Název Stavby dle SoD: Historická opěrná zeď v Roztokách, okres Praha - západ, silnice III/2421 III Název stavebního objektu/provozního souboru (SO/PS): SO 251.2 - Opěrná zeď (KSÚS)	Číslo SO/PS / / pořadí Změny SO/PS: SO 251.1/ 1	Číslo ZBV: 3.3
---	---	-----------------------

Název Stavby:	Historická opěrná zeď v Roztokách, okres Praha - západ, silnice III/2421 III
Číslo SO/PS / číslo Změny SO/PS:	SO 251.1 / 1
Název stavebního objektu/provozního souboru (SO/PS):	SO 251.1 - Opěrná zeď - obklad (město Roztoky)

Oznámení události/ okolnosti s dopadem na dohodnutý postup provádění Díla, cenu Díla a termíny dle Smlouvy – Oznámení č. 4 , doplnění oznámení

**Věc: „Historická opěrná zeď v Roztokách, okres Praha – západ, silnice III/2421“
Komentář AD k ZBV č.3**

SO 251 - OPĚRNÁ ZEĎ
ROZVINUTÝ POHLED NA ZEĎ

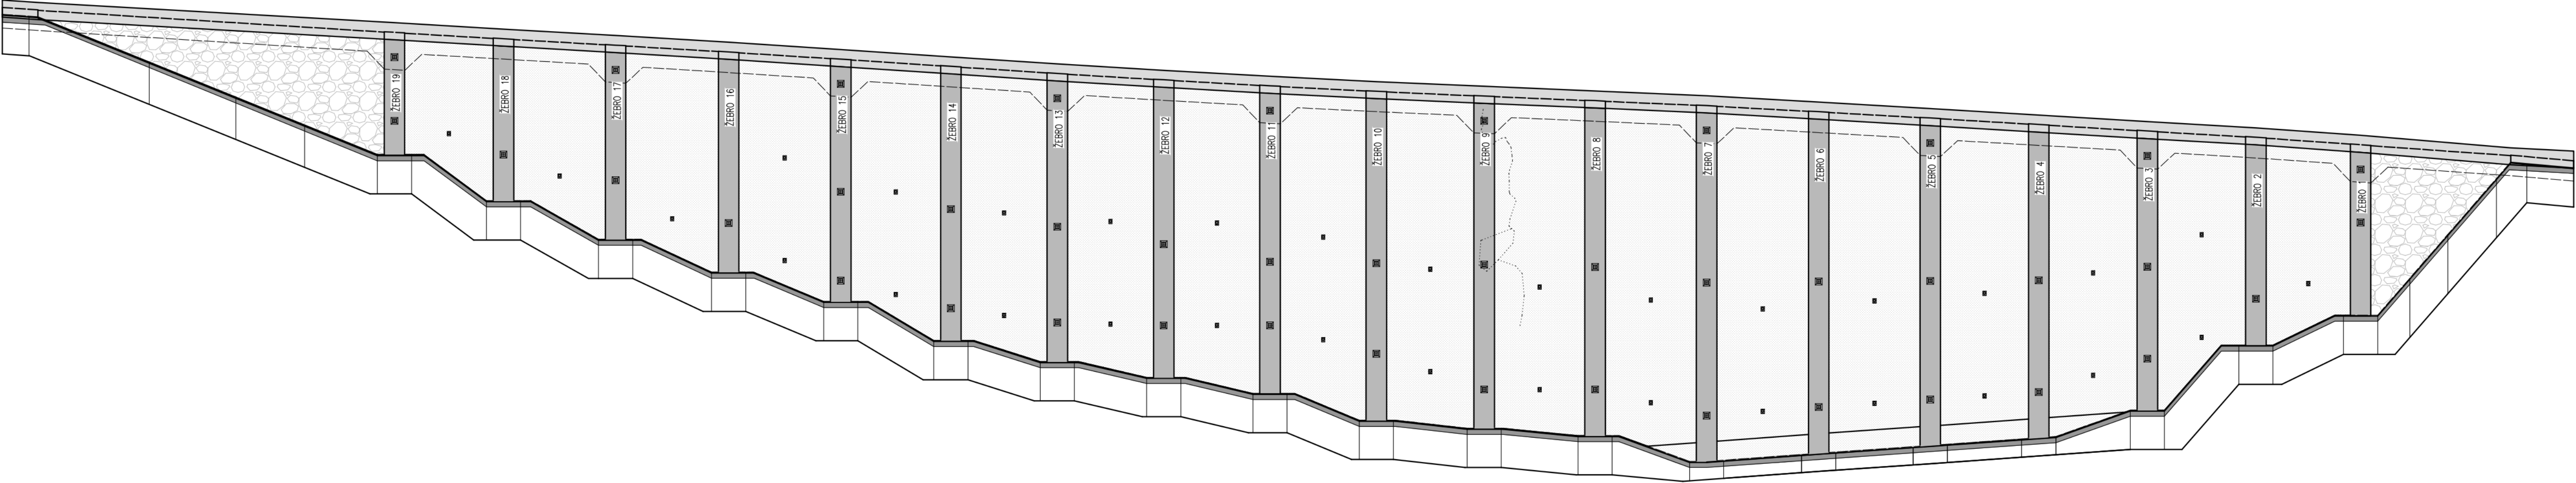
Na základě požadavku Města Roztoky (Objednatel č.2) nebude proveden obklad železobetonové konstrukce opěrné zdi (mezi svislými žebry) kamenným zdivem tloušťky 200mm, ale bude z pohledového betonu, což znamená:

- Legislativně může znamenat „změnu stavby před dokončením“, protože se jedná o zásah do vzhledu stavby (vyhodnotí příslušný SÚ)
- Staticky bude nutné nadimenzovat betonové stěny na přísnější kritérium šířky trhlin a zvýšené teplotní zatížení osluněním betonového líce zdi

V rámci realizace SO 251.1 – Opěrná zeď – obklad (město Roztoky), s ohledem na změnu technologie provádění a zabezpečení konstrukce opěrné zdi uvedených mj. v ZBV č. 1 předmětné stavby v rámci SO 251.2 - Opěrná zeď (KSÚS), a s ohledem na následující změny statického řešení OZ, Objednatel č.2 (město Roztoky) shledal, že podle ZDS plánovaný obklad betonových konstrukcí z lomového kamene v rámci SO 251.1 – Opěrná zeď – obklad (město Roztoky) mezi žebry 1 a 19 lze v návaznosti na tato zjištění kvalifikovat jako zbytnou konstrukci, resp. zbytné stavební práce.

Tato skutečnost umožňuje snížit rozsah realizace kamenného obkladu jen na realizaci kamenného obkladu v tzv. náběhových klínech k žebřům 1 a 19 aniž by tím byly ovlivněny celkové konstrukční vlastnosti OZ. Tato změna řeší dílčí odpočet zbytných stavebních prací, montáží a konstrukcí. Jedná se o změnu racionální, která nemění celkovou povahu zakázky, za TDS s ní souhlasím.
